改善箇所説明図

基準不適合発生箇所

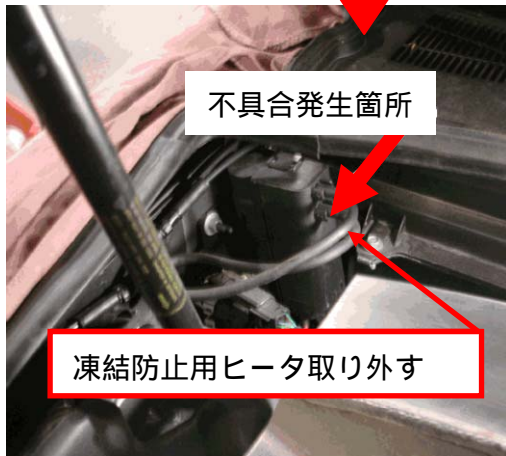
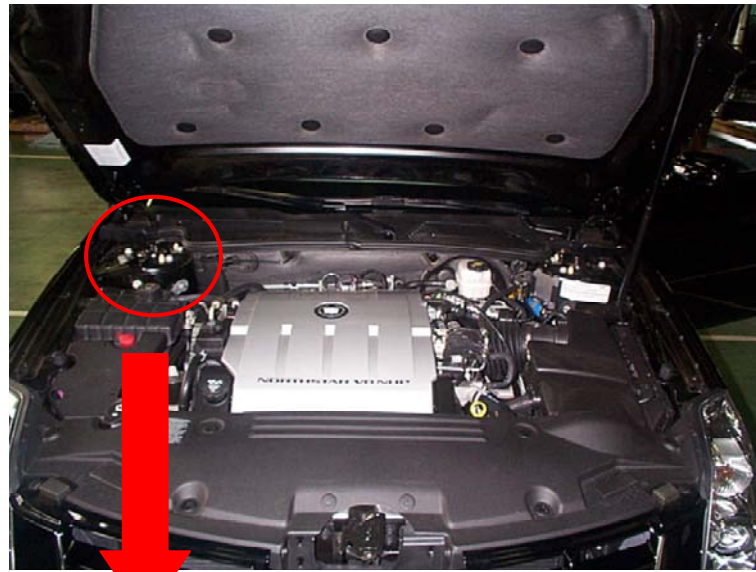
不具合発生箇所

洗剤液の凍結防止用ヒータを制御する電子回路の保護機能が不十分であるため、プリント基板が過熱することがある。そのため、当該ヒータ内の洗剤液配管が溶損して、洗剤液が噴射されない場合があり、最悪の場合、火災が発生するおそれがある。

凍結防止用ヒータ取り外す

ヒューズを取り外す

全車両、洗剤液の凍結防止用ヒータ機能を取り外す。

左ストラット部分に黄色ペイントを塗布する。
